Gutachten

Stromversorgung für Veranstaltungsfreifläche

**Objekt: Marktverteiler Fest und Mobil Am Markt 1
26935 Stadland**

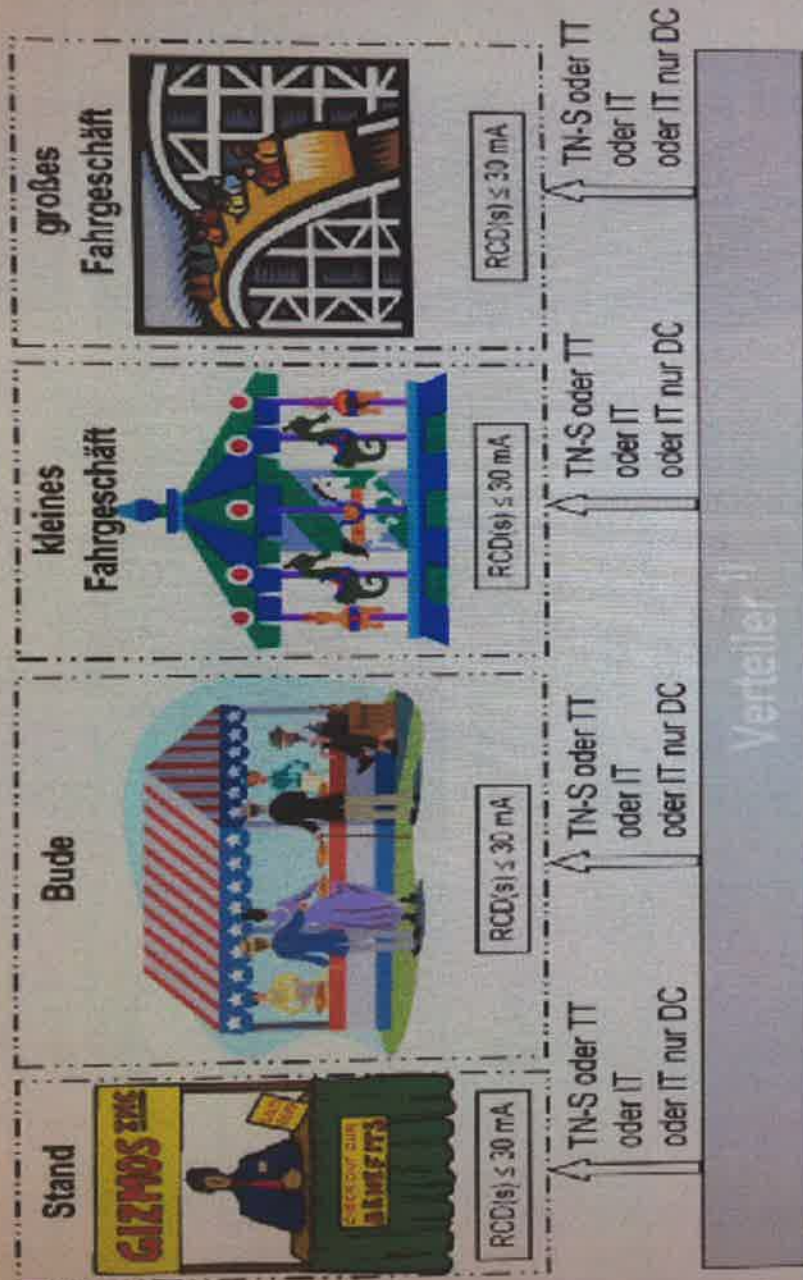
- A. Die Gehäuse sind vom Aufbau her als stationäre Verteiler vom Hersteller gefertigt worden. Diese können je nach Bedarf mit verschiedenen systemgebundenen Erdsockel (Füßen) bestückt werden. An den Gehäusen wurden verschiedene Ständer / Füße teilweise als Eigenkreationen montiert.**

Hier wird die Schutzklasse „Schutzisolierung“ durch in den Schutzraum ragende Metallteile der Ständer aufgehoben.

Somit ist keine Produkthaftung des Herstellers mehr vorhanden. Der Errichter macht sich mit dem Eigenbau der Ständer zum Hersteller, und müsste ein CE-Zeichen vergeben.

Mit fehlender CE- Kennzeichnung und Produkthaftung sind die Mobilien-Verteiler für den öffentlichen Bereich nicht mehr zu benutzen.
